INFORME FINAL

DIRECCIÓN REGIONAL DE ARQUITECTURA
DE VALPARAÍSO

NÚMERO DE INFORME: 378 / 2022
27 DE DICIEMBRE DE 2022

Fotografía N°: 7
 Materia: Defectos en la aplicación de intumescente F-60.

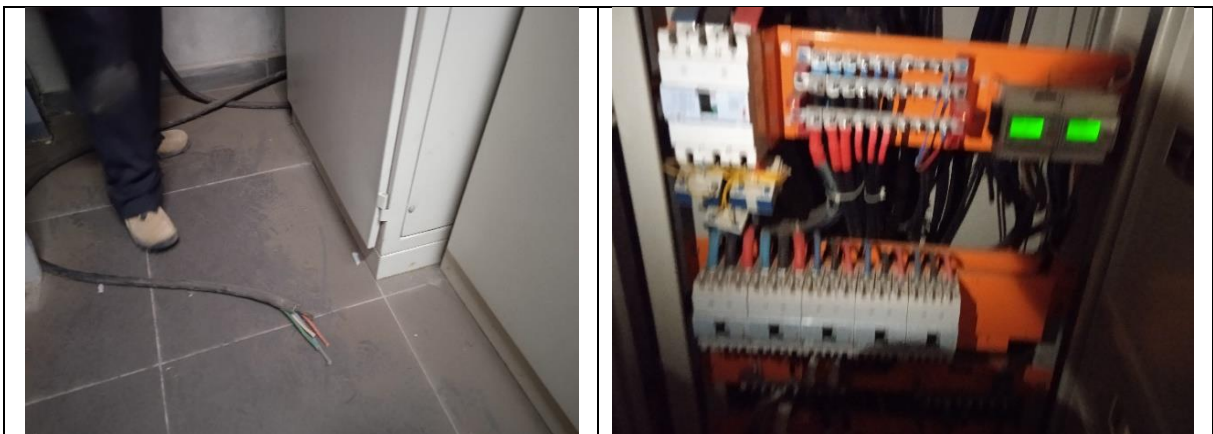
Fotografía N°: 5	Fotografía N°: 6
Materia : Fallos eléctricos en iluminación.	Materia : Fallos eléctricos en iluminación.
